Datum	15/03/13
Betreff	Sicherheitsmitteilung n°2013/03/PRO.DEL

## DELIGHT Gurtzeug Auslösung des Rettungsgeräts

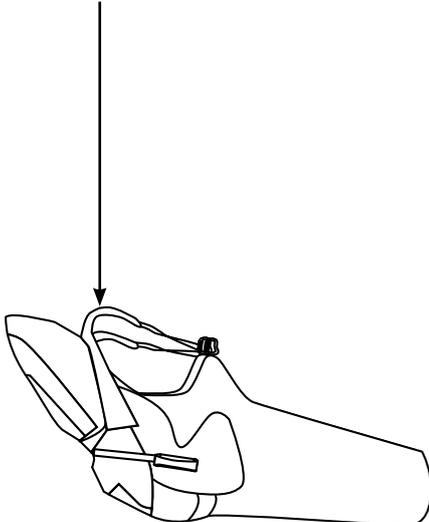
Wir haben Probleme bei einigen Auslösungen speziell bei diesem Gurtzeugmodell festgestellt. Die Rettungsschirmauslösung kann durch mehrere Faktoren erschwert werden :

- Das Rettungsschirmvolumen
- Wie gefüllt das Rückenstaufach ist

Unsere Tests und Feedback von Testpiloten haben gezeigt, dass die durchgeführten Auslösungen unter Verwendung von losen Schaumstoffpolstern, die in dem Rettungsgerätecontainer platziert werden, bei bestimmten Modellen erleichtert werden.

- Wenn das Rettungsgerät einfach heraus kommt, dann brauchst du nicht das Setup verändern. Baue das Rettungsgerät in dessen Container ein, wie zuvor.
- Falls du einen starken Widerstand während der Auslösung spürst, dann installiere die nötigen Containerpolster, wie unten dargestellt : Kontaktiere deinen Händler in deinem Land oder SUP'AIR FRANCE direkt ( sav@supair.com ), um deine kostenlosen Schaumstoffpolster zu bekommen.

Das Kuvert wird von der SUPAIR Service Abteilung verschickt und beinhaltet zwei Polster. Das große « A » Polster wird in den oberen Teil des Rettungscontainerblatts installiert und das kleinere Polster « B » in das gegenüberliegende Blatt.

a. Lege das große « A » Polster in das obere Rettungscontainerblatt.

b. Positioniere das dünnere Polster « B » in das untere Rettungscontainerblatt.
